**Всемирный форум для согласования правил
в области транспортных средств**

Рассмотрение проектов поправок к существующим
правилам ООН, представленных GRSP**Предложение по дополнению 8 к поправкам серии 03
к Правилам № 129 ООН (усовершенствованные детские
удерживающие системы)****Представлено Рабочей группой по пассивной безопасности***

Рис. 1

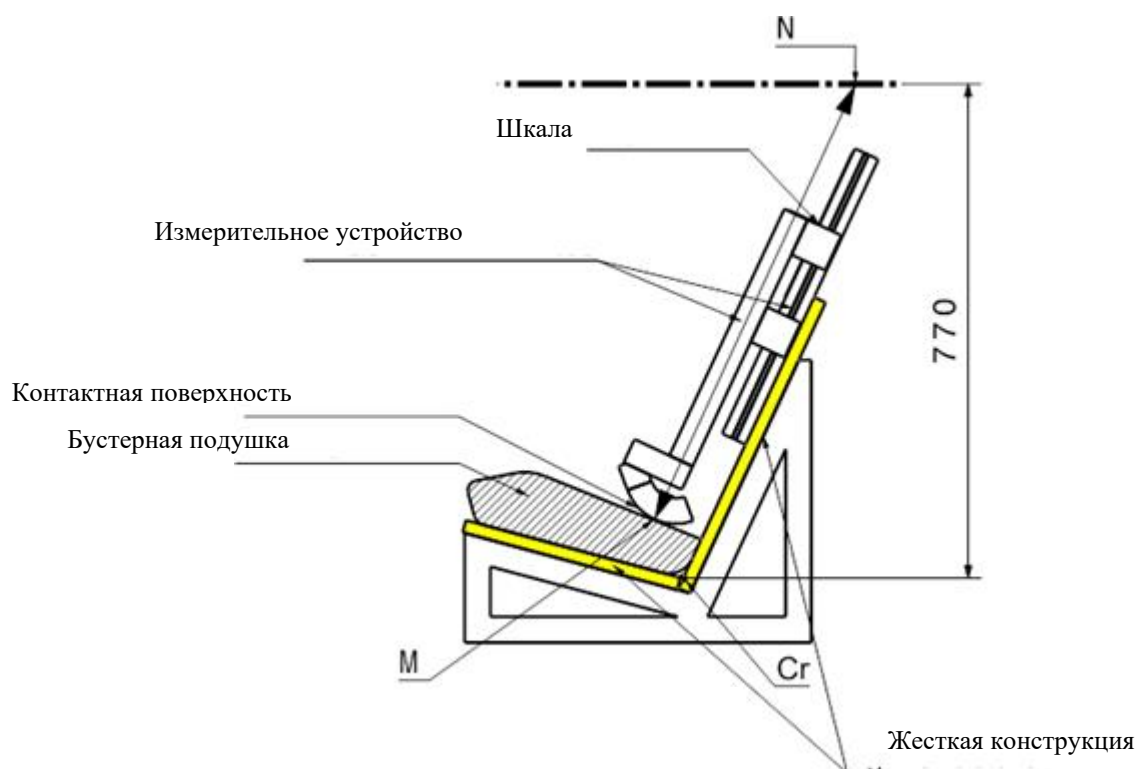
Пункт 6.1.3.6 изменить следующим образом:

«6.1.3.6 В случае бустерных подушек официальное утверждение типа для роста ниже 125 см не предоставляется. Поэтому бустерные подушки не должны использоваться при росте ниже 125 см.

Бустерные подушки должны обеспечивать такое положение на испытательном стенде, описанном в приложении 6, чтобы верх головы ребенка находился на уровне или выше горизонтальной плоскости, расположенной на расстоянии 770 мм по вертикали от оси Cr.

Для проверки бустерной подушки на соответствие этому требованию используют следующую процедуру (см. рис. 1 ниже):

- Для проверки используют имитатор испытательного стенда. По геометрической форме имитатор должен соответствовать испытательному стенду, определенному в приложении 6 к настоящим Правилам, включая подушки сиденья. Однако ширина испытательного стенда может быть уменьшена, если ширина составляет от 500 до 800 мм, как показано в приложении 25. Испытательный стенд должен иметь жесткую конструкцию и не должен деформироваться при использовании измерительного устройства, определенного в приложении 25.
- К имитатору испытательного стенда присоединяют жесткую конструкцию, на которой расположена скользящая часть.
- Бустерную подушку размещают на имитаторе испытательного стенда таким образом, чтобы осевая линия бустерной подушки совпадала с осевой линией имитатора испытательного стенда, а задняя поверхность бустерной подушки касалась спинки имитатора испытательного стенда.

- d) При наличии креплений ISOFIX они должны быть зафиксированы в нижних креплениях ISOFIX испытательного стенда. К плоскости, проходящей параллельно поверхности имитатора испытательного стенда, прилагают дополнительное усилие в 135 ± 15 Н. Это усилие прилагают вдоль осевой линии усовершенствованной детской удерживающей системы на высоте не более 100 мм над поверхностью сиденья имитатора испытательного стенда.
- e) Измерительное устройство сдвигают вниз параллельно спинке имитатора испытательного стенда до тех пор, пока оно не упрется в бустерную подушку.

Рис. 2

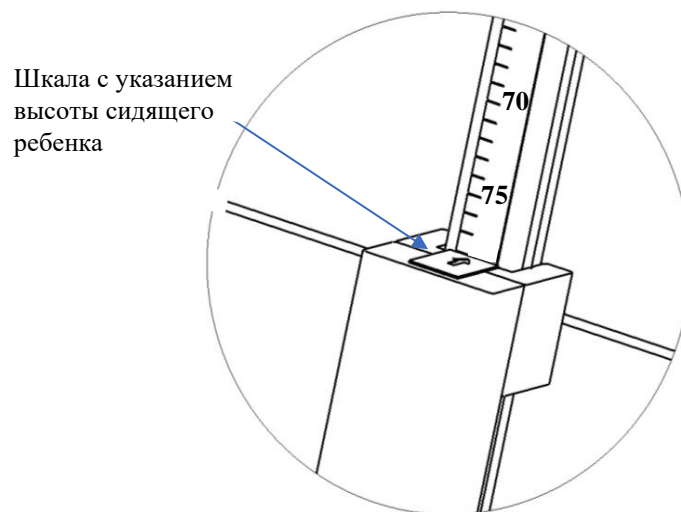
- f) Соответствующее значение высоты в сидячем положении указано на шкале измерительного устройства (рис. 2).
- g) При помощи приведенных в таблице 3 данных определяют соответствующий минимальный рост детей, которые могут быть размещены на бустерной подушке, по значению высоты в сидячем положении. Например, высоте в сидячем положении 66,2 см соответствует минимальный рост ребенка 125 см, а высоте в сидячем положении 75,9 см — рост 150 см.

Если значение роста, соответствующее измеренной высоте в сидячем положении, не является целым числом, то это значение всегда округляют до следующего целого числа (например: измеренная высота в сидячем положении = 70,1 см ► соответствующий рост = 136,05 см ► минимальный допустимый рост = 137 см).

- h) Значение роста, определенное при помощи этой процедуры, сравнивают с нижним пределом ростового диапазона, заявленного в соответствии с официальным утверждением. Требование считается выполненным, если нижний предел заявленного ростового диапазона превышает полученное значение минимального роста или равен последнему.

Рис. 1

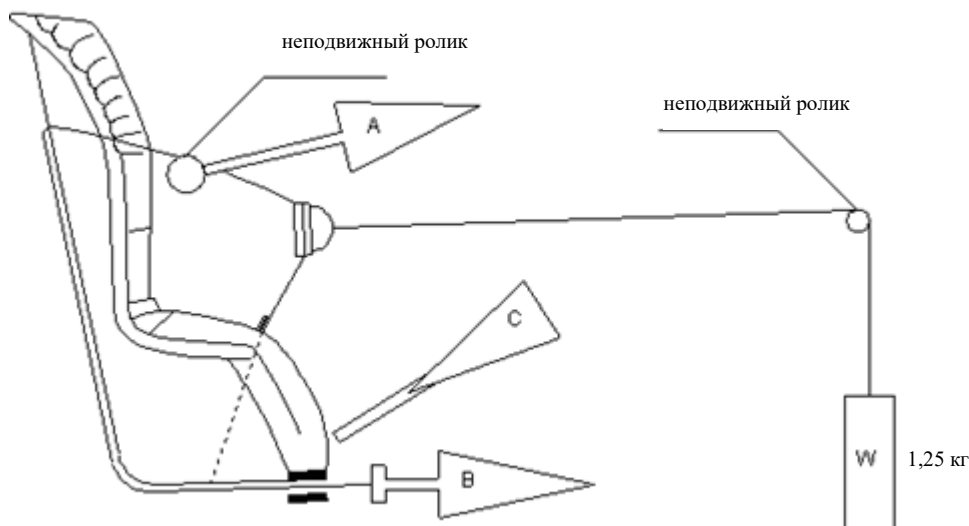
Приложение 15 изменить следующим образом:

1. Определение износостойкости устройств регулировки, установленных непосредственно на усовершенствованных детских удерживающих системах (рис. 1)
 - 1.1 Метод

- 1.1.1 После приведения лямок в исходное положение, описанное в пункте 7.2.6.1, извлекают не менее 50 мм ляжки комплекта ремней путем вытягивания ее за свободный конец.

- 1.1.2 Отрегулированную часть комплекта ремней прикрепляют к натяжному устройству А.
 - 1.1.3 Приводят в действие устройство регулировки и вытягивают не менее 150 мм ляжки комплекта ремней. Эта длина представляет собой половину цикла и обеспечивает установку натяжного устройства А в положение, соответствующее максимальной длине вытягивания ляжки.

- 1.1.4 Свободный конец ляжки присоединяют к натяжному устройству В.
 - 1.2 Цикл предполагает нижеследующую процедуру.
 - 1.2.1 Из устройства В извлекают часть ляжки длиной не менее 150 мм, причем устройство А не оказывает тягового воздействия на комплект ремней.

- 1.2.2 Приводят в действие устройства регулировки (С) и натягивают ремень с помощью устройства А в тот момент, когда устройство В не оказывает тягового воздействия на свободный конец ляжки.

- 1.2.3 В конце хода устройства регулировки останавливают.
 - 1.2.4 Данный цикл повторяют, как это указано в пункте 6.7.2.7 настоящих Правил ООН.

Рис. 2

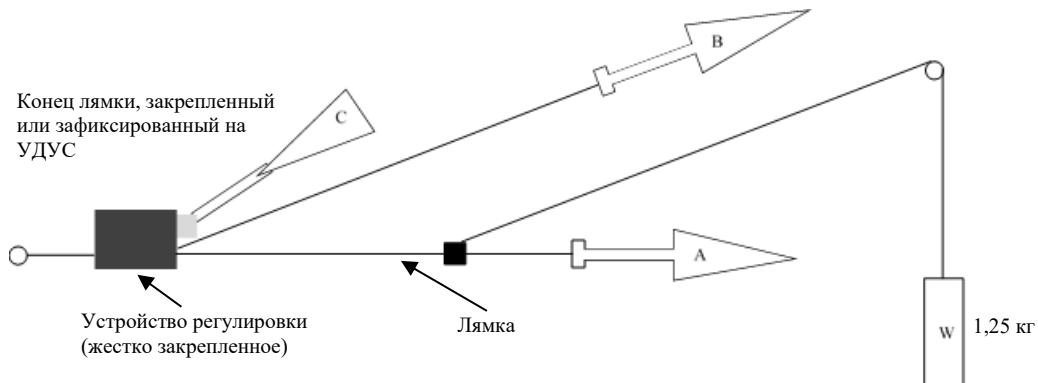
2. Определение износостойкости устройств регулировки, соединенных с лямкой (не установленных непосредственно на усовершенствованных детских удерживающих системах) (рис. 2)

- 2.1 Метод
 - 2.1.1 Устройство регулировки жестко закрепляют.
 - 2.1.2 После приведения лямки в исходное положение, описанное в пункте 7.2.6.2, из устройства регулировки извлекают часть лямки длиной не менее 50 мм путем вытягивания ее за свободный конец.

- 2.1.3 Часть лямки, извлеченную из устройства регулировки, прикрепляют к натяжному устройству А.
 - 2.1.4 Приводят в действие устройство регулировки С, из которого извлекают часть лямки длиной не менее 150 мм. Эта длина представляет собой половину цикла и обеспечивает установку натяжного устройства А в положение, соответствующее максимальной длине вытягивания лямки.

- 2.1.5 Свободный конец лямки присоединяют к натяжному устройству В.
 - 2.2 Цикл состоит из нижеследующих этапов.
 - 2.2.1 Из устройства В извлекают часть лямки длиной не менее 150 мм, причем устройство А не оказывает тягового воздействия на лямку.

- 2.2.2 Приводят в действие устройство регулировки (С) и натягивают лямку с помощью устройства А в тот момент, когда устройство В не оказывает тягового воздействия на свободный конец лямки.

- 2.2.3 В конце хода устройство регулировки останавливают.
 - 2.2.4 Данный цикл повторяют, как это указано в пункте 6.7.2.7 настоящих Правил».

Устройство для измерения высоты бустерной подушки

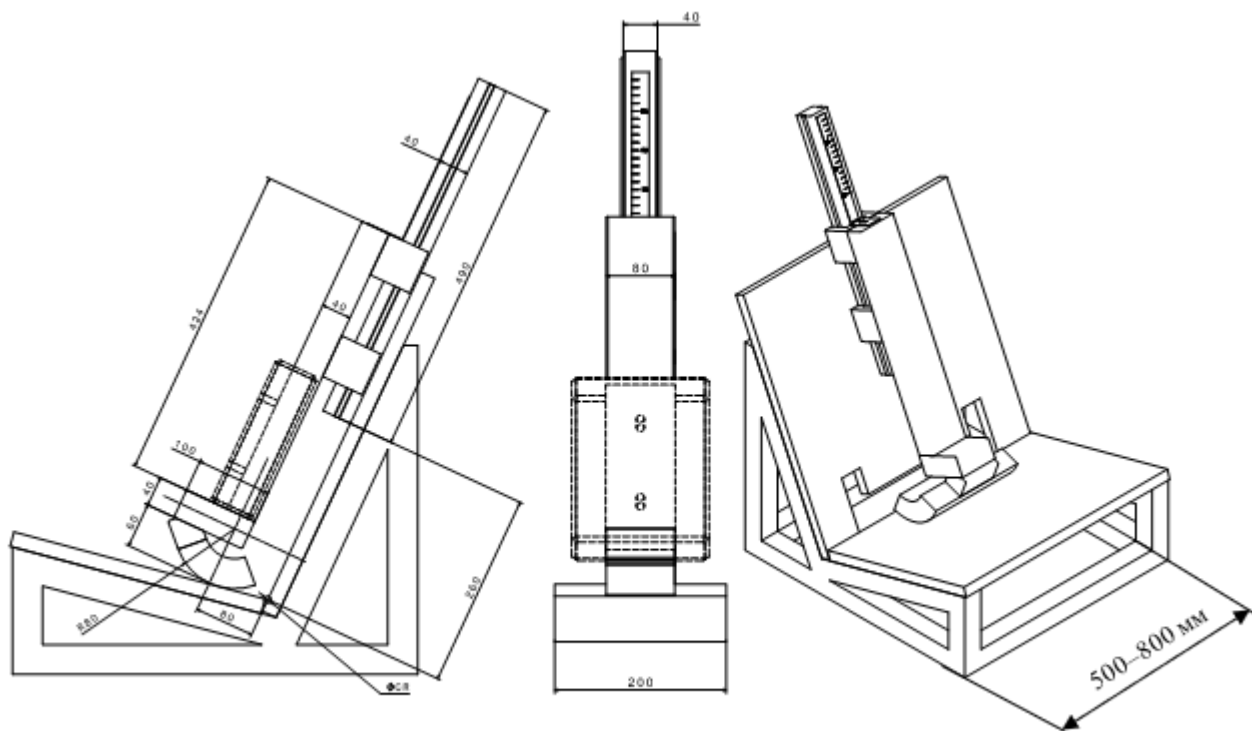
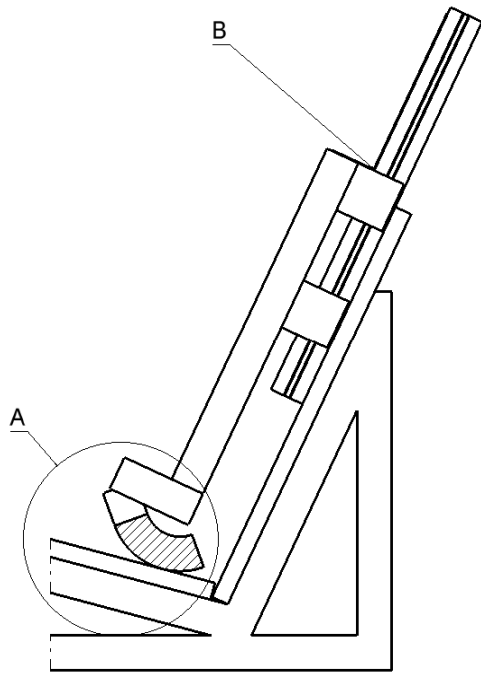
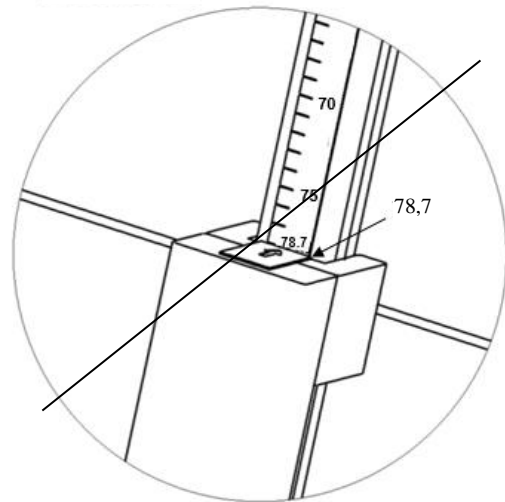
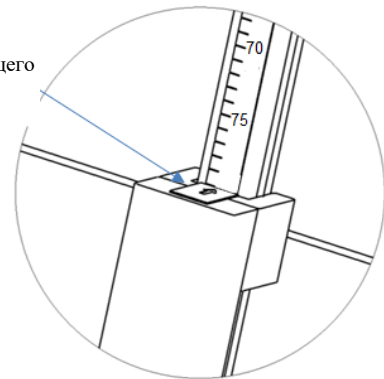
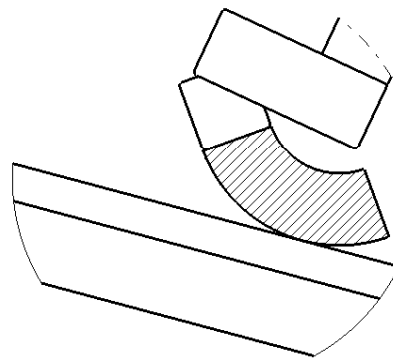
Приложение 25 изменить следующим образом:

Масса устройства должна составлять 15 ± 1 кг.

Для калибровки шкалы измерительного устройства необходимо, чтобы его конструкция касалась опорной поверхности (вид А). В данной конфигурации шкала должна показывать калибровочное значение 79,7 см (вид В).

Калибровка измерительного устройства производится по высоте манекена «Гибрид III» 5-го перцентиля в сидячем положении на испытательном стенде, определенном в приложении 6 к настоящим Правилам. При установке манекена на испытательном стенде в сидячем положении верхняя часть головы манекена находится на расстоянии 77,0 см от оси Сг. Номинальная высота манекена в сидячем положении составляет 78,7 см. Принимая это значение — при его экстраполяции на расстояние в 80 мм от спинки испытательного стенда, на котором измеряют высоту ребенка в положении сидя, — за исходное, а также с учетом различных углов, задаваемых спинкой, горизонтальной плоскостью и положением головы, в качестве калибровочного значения используют значение 79,7 см.
